Dodatek č. 1

Smluvní strany tímto prohlašují, že dne 29. 01. 2021 uzavřely smlouvu o dílo, jejímž předmětem je provedení stavebních prací na veřejné zakázce s názvem: „**II/331 Brandýs nad Labem – I/9, rekonstrukce – VII. etapa**“ (dále jen „**Smlouva o dílo**“). Na základě dohody smluvních stran a ve vazbě na čl. 15. Závěrečná ustanovení odst. 15.15. Smlouvy o dílo, uzavírají smluvní strany tento dodatek č. 1 ke Smlouvě o dílo (dále jen „**Dodatek č. 1**“).

Změnový list

Název a evidenční číslo Stavby: II/331 Brandýs nad Labem - I/9, rekonstrukce - VII. etapa Název stavebního objektu/provozního souboru (SO/PS): SO 187 Přečhodné dopravní značení	Číslo SO/PS / / číslo Změny SO/PS: 187/1	Číslo ZBV: 1.3
---	---	--------------------------

dopravně inženýrského opatření (DIO)

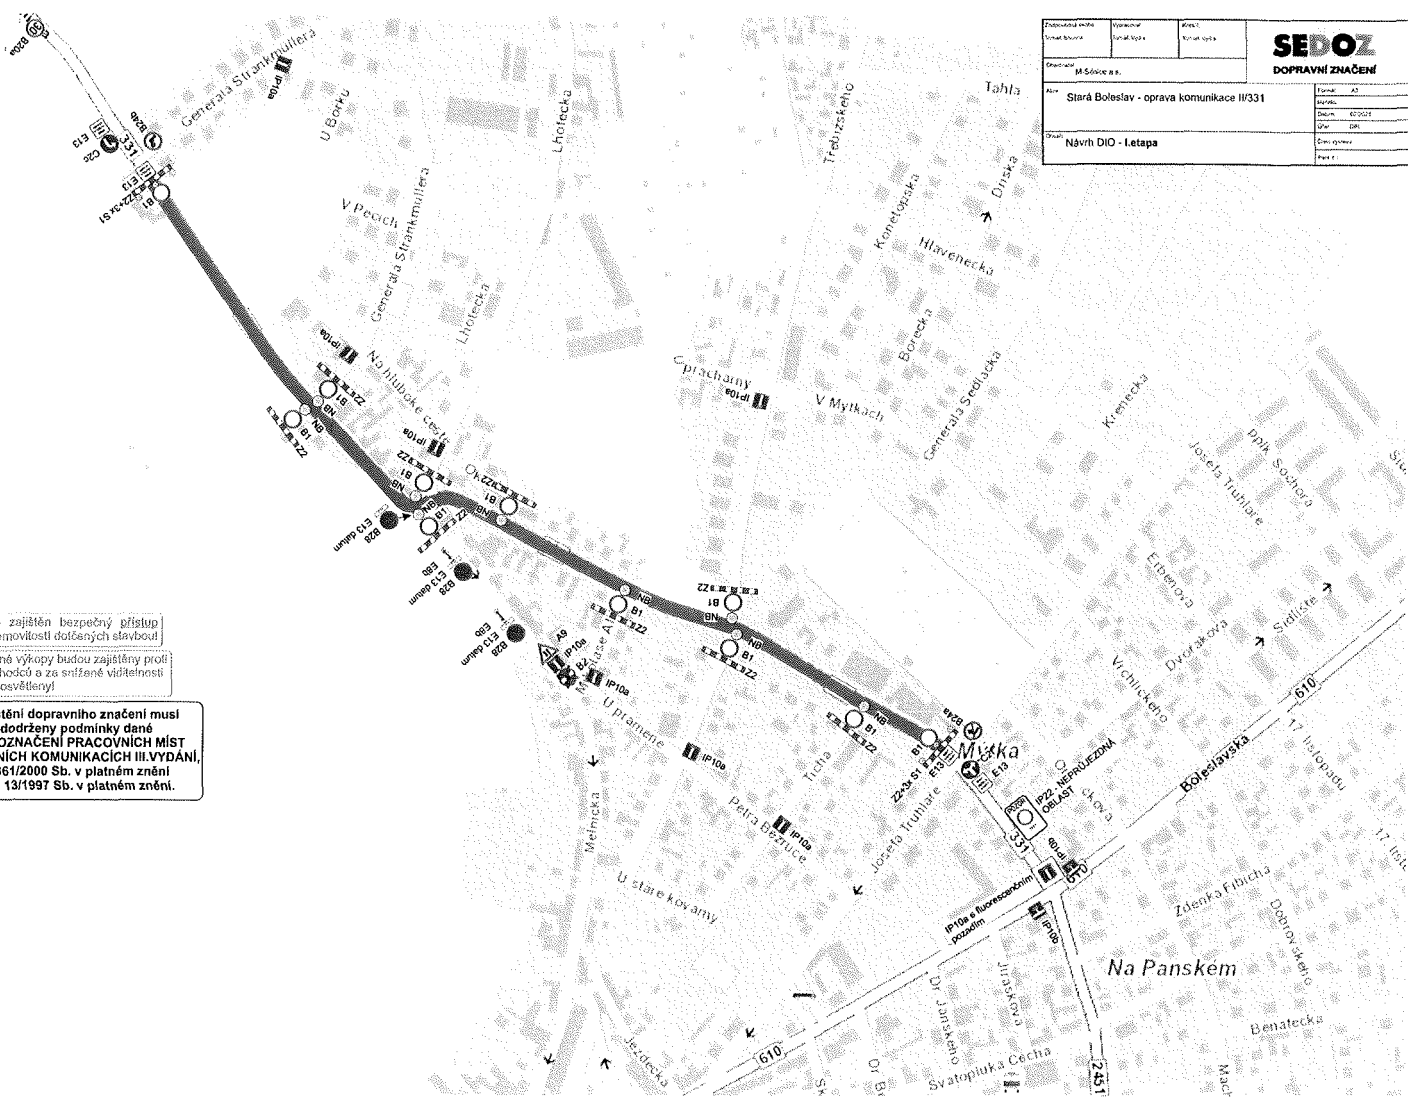
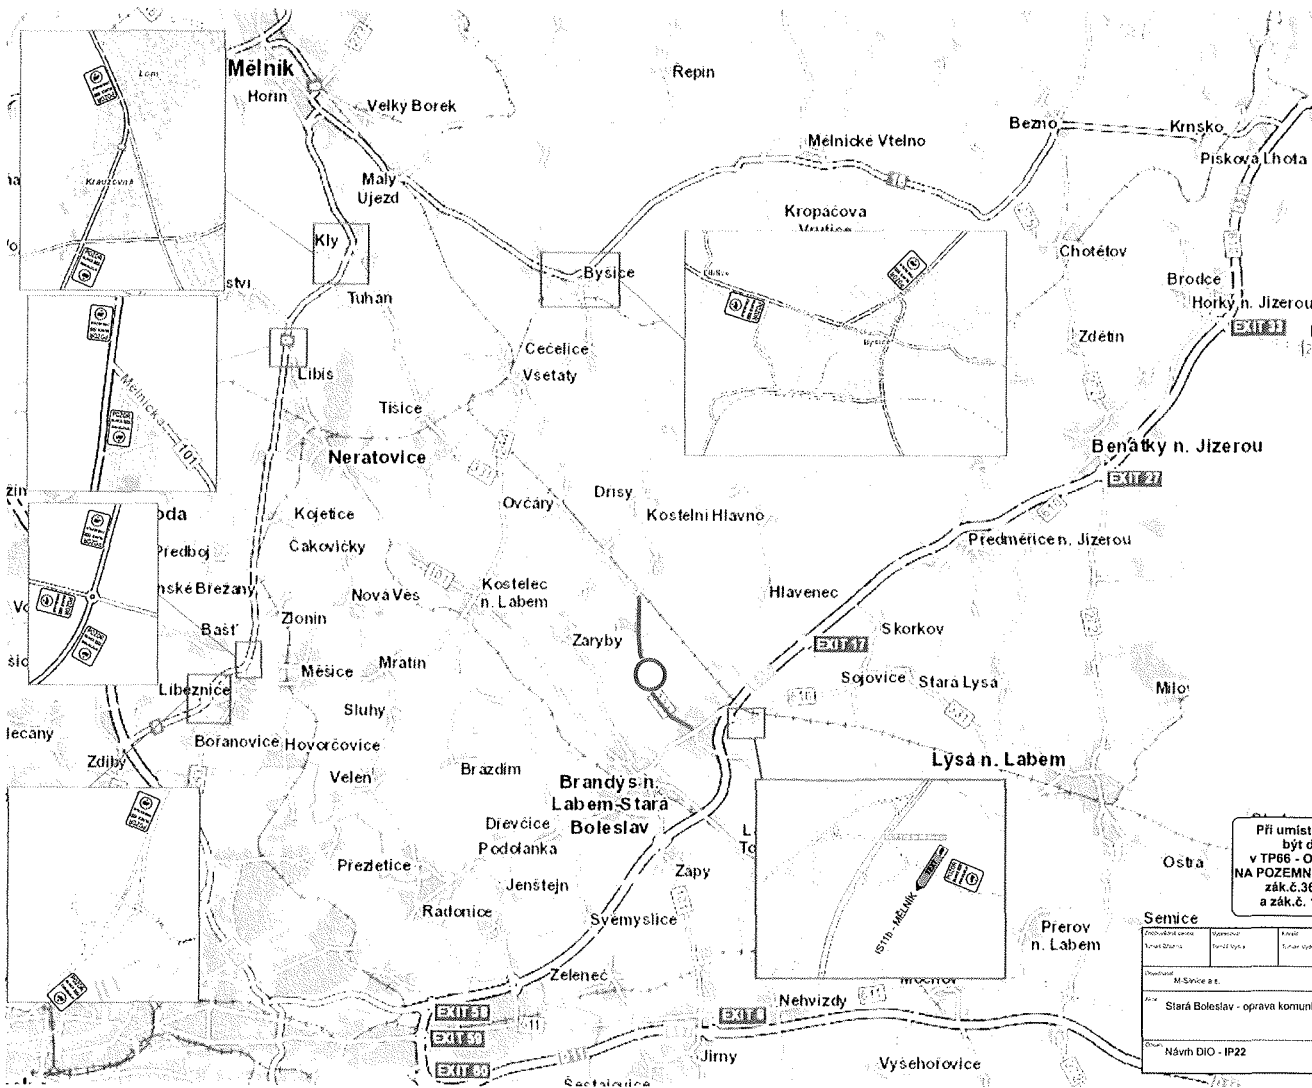
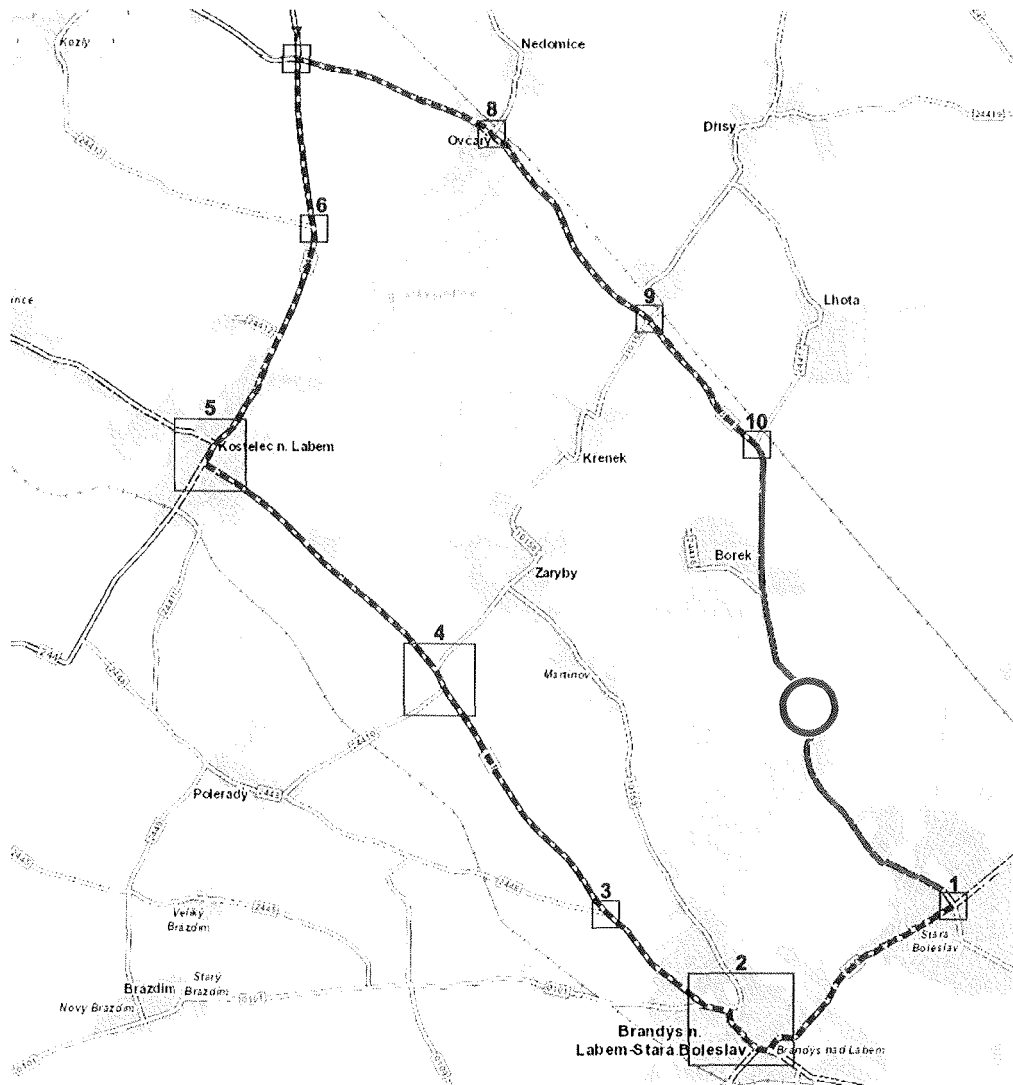
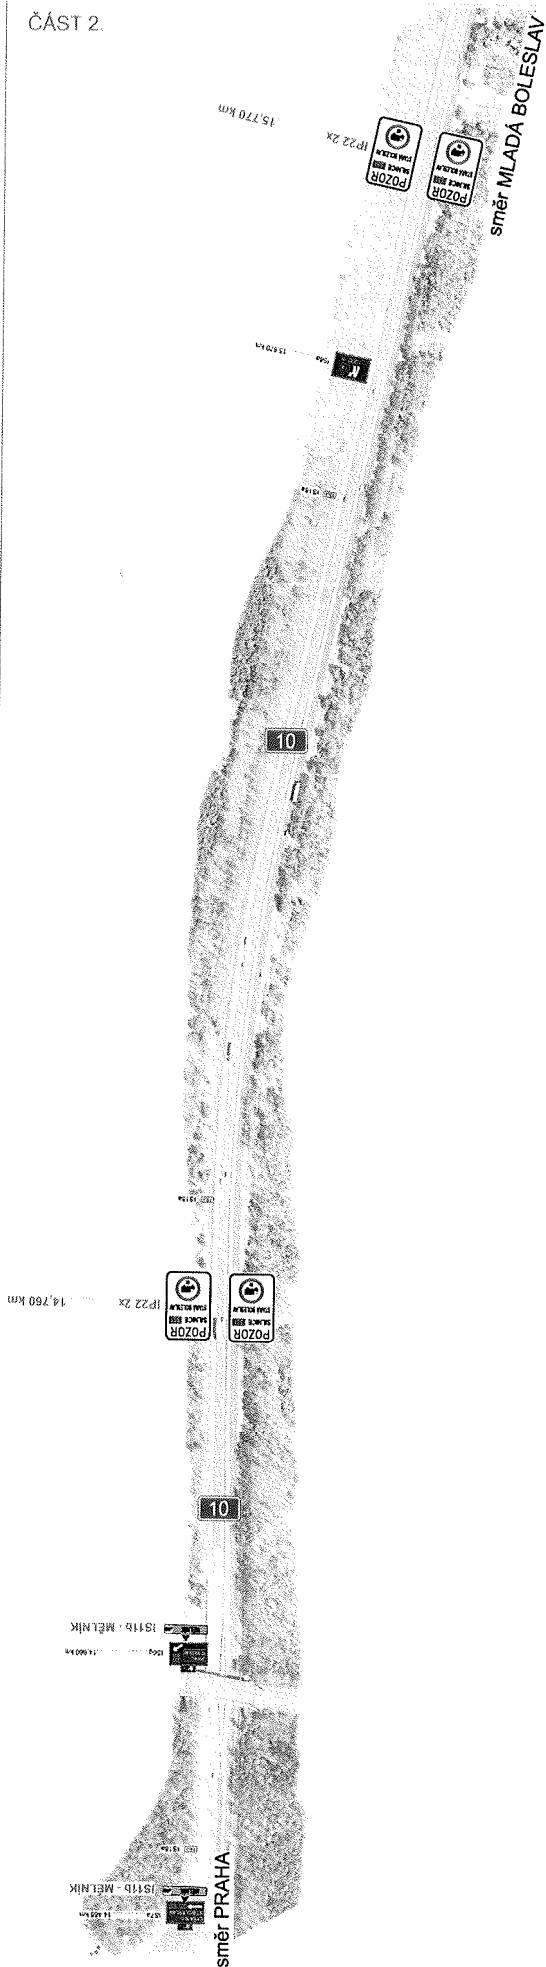
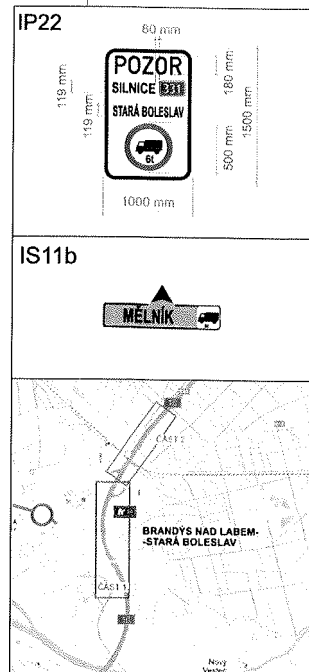
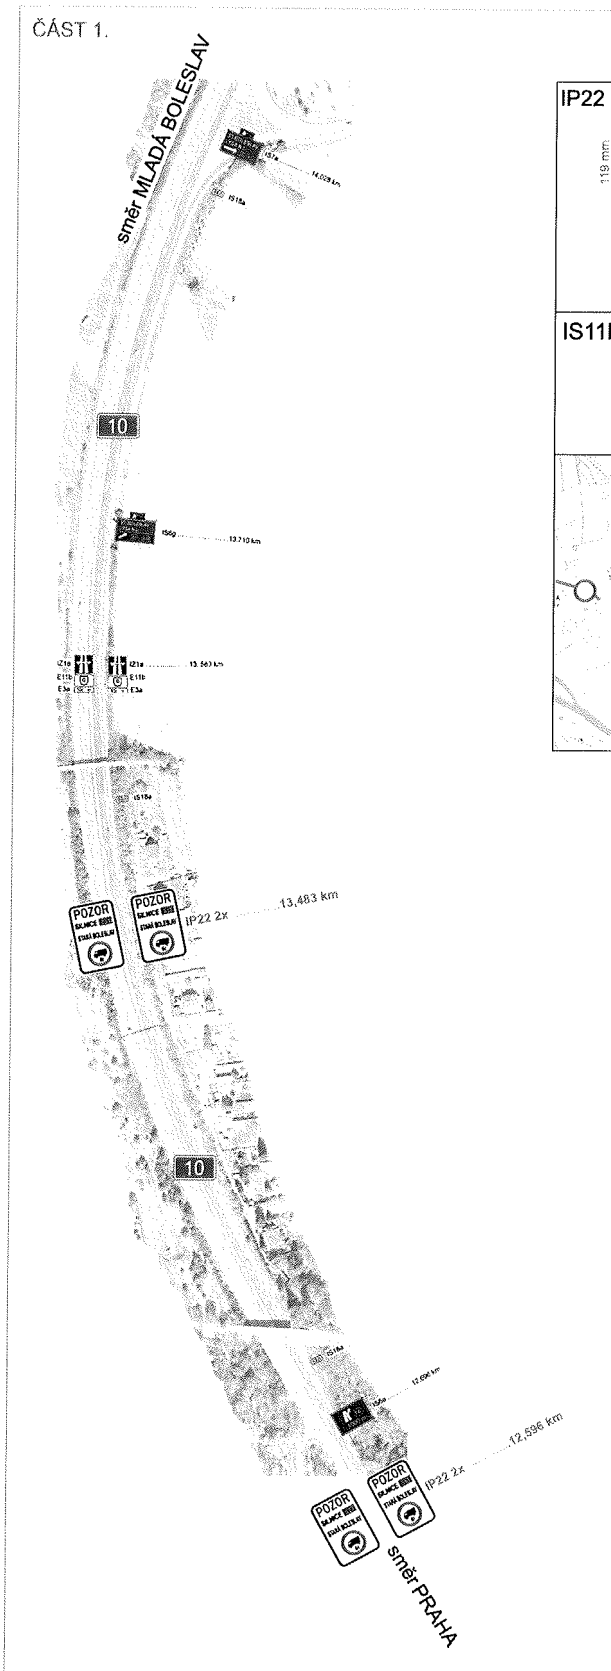
V projektové dokumentaci PDPS byl zpracován projekt přechodného dopravního značení, kdy ve fázi přípravy stavby došlo k zjištění, že projekt nemůže být použit pro provedení DIO, jelikož navržená objízdná trasa pro nákladní automobily byla vedena přes město Kostelec nad Labem, kde nemůže být převáděná nákladní doprava nad 22 t. Došlo k vypracování nového projektu DIO pro celou stavbu, který vychází z TP 66 a vznikl na základě místního šetření a požadavků dotčených orgánů.

Byla stanovena nová objízdná trasa pro nákladní automobily, která je delší než původně zamýšlená trasa a osazena větším počtem dopravních značek IP 22. Dále původní projekt dopodrobna neřešil osazení dopravního značení v křižovatkách a přilehlých ulicích v jednotlivých etapách v úseku uzavírký. Zejména se jedná o doplnění dopravního značení v intravilánu ve stavebním objektu SO 108.

dne 22. 03. 2021 bylo vydáno Stanovení přechodné úpravy provozu na silnici I/16, I/9 uzavírka II/331 Stará Boleslav – oprava komunikace, 29. 03. 2021-24. 07. 2022, které bylo vydáno na základě ověřeného projektu přechodného dopravního značení, který byl upraven oproti projektu přechodového značení uvedeného v zadávací dokumentaci PDPS.

Nový projekt DIO upravuje objízdnou trasu pro nákladní automobily, která původně byla vedena přes město Kostelec nad Labem, kde přes most č. 244-006 (přes Mlýnský potok) nemůže být převáděna nákladní doprava nad 22 t. Vlivem změny objízdné trasy došlo k jejímu prodloužení, s čímž je spojeno navýšení počtu osazených dopravních značek. Dále v původním projektu nebyly dopodrobna řešeny křižovatky, které se nachází v blízkém okolí rekonstruované komunikace. Došlo k doplnění dopravního značení na přilehlých křižovatkách dle jednotlivých etap, pro zajištění vyšší bezpečnosti a přehlednosti dopravní situace. Projekt DIO byl zpracován na základě vyhlášky č. 294/2015 Sb., zákonu silničního provozu, TP 66 - Zásady pro označování pracovních míst na pozemních komunikacích a požadavků dotčených orgánů.

V PDPS byl zpracován projekt přechodného dopravního značení, který uvažoval vedení objízdné trasy pro nákladní dopravu nad 22 t přes město Kostelec nad Labem. Ve fázi přípravy stavby došlo k zjištění, že návrh DIO tak jak uvažovalo PDPS nemůže být použit, jelikož navržená objízdná trasa pro nákladní automobily vedena přes město Kostelec nad Labem, kde nemůže být převáděná nákladní doprava nad 22 t. Dále došlo k doplnění DZ v přilehlých ulicích stavby pro zajištění bezpečnosti a vyšší přehlednosti dopravní situace.

V rámci přípravy stavby (vyřízení DIR) došlo k vypracování nového projektu DIO pro celou stavbu, který vychází z TP 66 a vznikl na základě místního šetření a požadavků dotčených orgánů.

V ZBV došlo tedy k úpravě množství stávajících položek a také došlo k doplnění nových položek v souladu s projednaným a vydaným DIR.
